| Onderwerp | Veiligheidsonderzoek Slotlaan | Portefeuillehouder | L. Hoogstraten |

VERKEERSVEILIGHEIDSAUDIT SLOTLAAN – KORTE STEYNLAAN

| status | Definitief | opdrachtgever | Gemeente Zeist |
| datum | 15 juli 2020 | opgesteld door | Eddy Michels |

foto 3

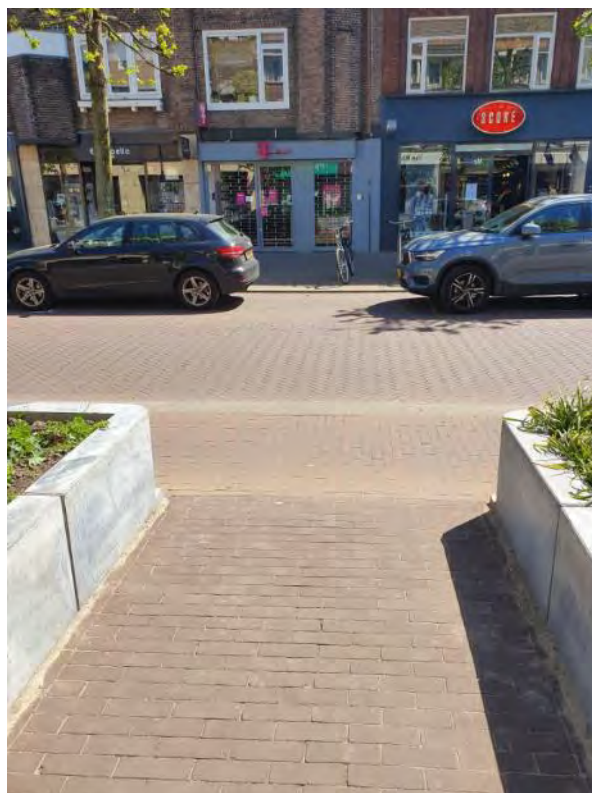
| 3. ! | Bromfietsers maken in de huidige situatie gebruik van de aanwezige fietsstroken op de Slotlaan. Dit is strijdig met het de landelijke richtlijn waarin wordt gesteld dat bromfietsers op erftoegangswegen (30 km/uur) in principe gebruik maken van de rijbaan (foto 3) | De fietsstroken uitsluitend bestemmen voor fietsers. |
